PREVOST

CAMPAGNE DE RAPPEL

CR23-43

SUJET: SYSTÈME D'AIDE À LA CONDUITE PREVOST

Figure 1: VÉHICULE ÉQUIPÉ D'UN CAPTEUR RADAR ACB

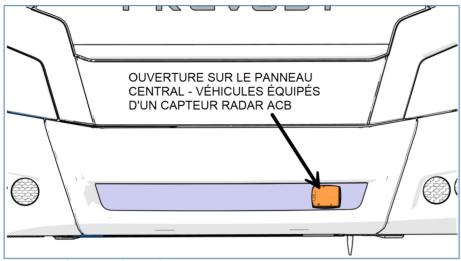
1. Les véhicules équipés d'un capteur radar devrais avoir un panneau central du pare-chocs anat muni d'une ouverture tel que montré sur l'image qui suit.

Sur les véhicules équipés d'un capteur radar ACB (option système d'aide à la conduite Prevost driver assist), un panneau central de pare-chocs avant inapproprié peut avoir été installé. Si tel est le cas, commandez le panneau central muni d'une ouverture pour le capteur radar et installez-le conformément à la PARTIE 2 de ce bulletin.

Figure 2: VÉHICULE ÉQUIPÉ D'UN CAPTEUR RADAR ACB

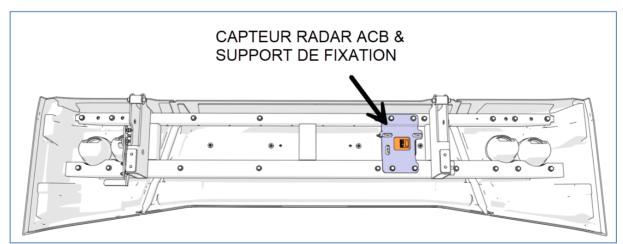
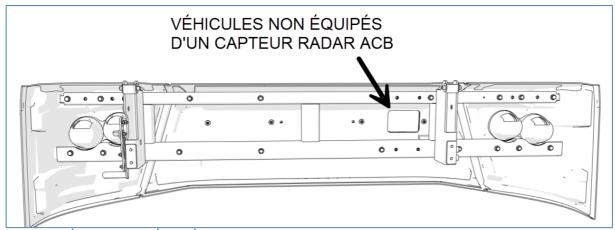
2. Ouvrez le pare-chocs inclinable. Confirmez que votre véhicule est bel et bien équipé du capteur radar ACB.

- 3. Si le panneau central installé sur votre véhicule est le panneau approprié, aucune autre étape n'est requise. Ceci complète le bulletin.
- 4. Si le panneau central installé sur votre véhicule n'est pas le panneau approprié, effectuez la PARTIE 2 REMPLACEMENT DU PANNEAU CENTRAL.

Figure 4

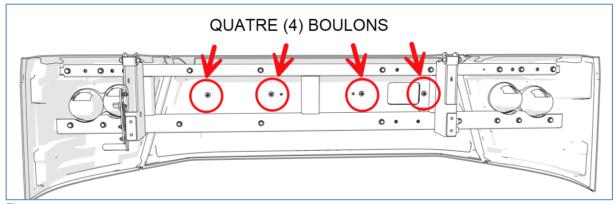
2. Enlevez le panneau central existant. Pour ce faire, à l'aide d'une douille hexagone de 10 mm, dévissez les quatre (4) boulons identifiés sur l'image suivante. Gardez les boulons et les rondelles pour la réinstallation. Retourner le panneau central incorrect à Prevost.

3. Installez le nouveau panneau central de la même manière.
